Saksframlegg

Sjøområdeplan Nordmøre - sluttbehandling Aure kommune

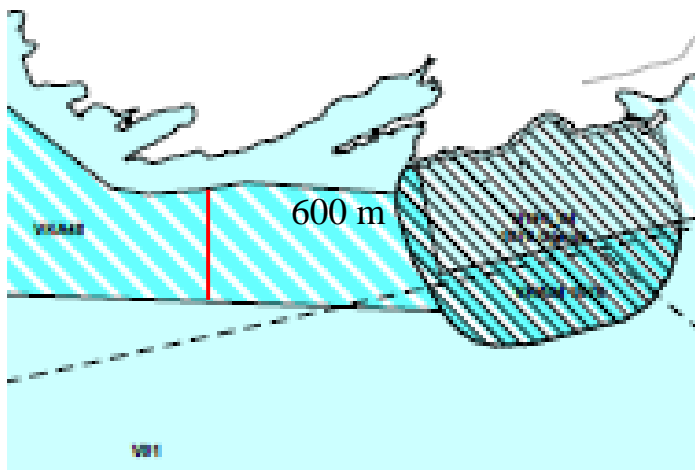
Utvalget fremmet følgende omforent forslag til endring:
VKA -området ved Berrøya reduseres i østlig del med 600meter og erstattes med V-område. Dette vil ivareta fiskeriene på Gjerderyggen.
Jfr. kart under.

Aure kommune vedtar i samsvar med plan- og bygningsloven § 11-15, jf. § 9-3, kommunedelplan for sjøområdene i Aure kommune, med endring:
VKA -området ved Berrøya reduseres i østlig del med 600meter og erstattes med V-område. Dette vil ivareta fiskeriene på Gjerderyggen.
Jfr kart under:
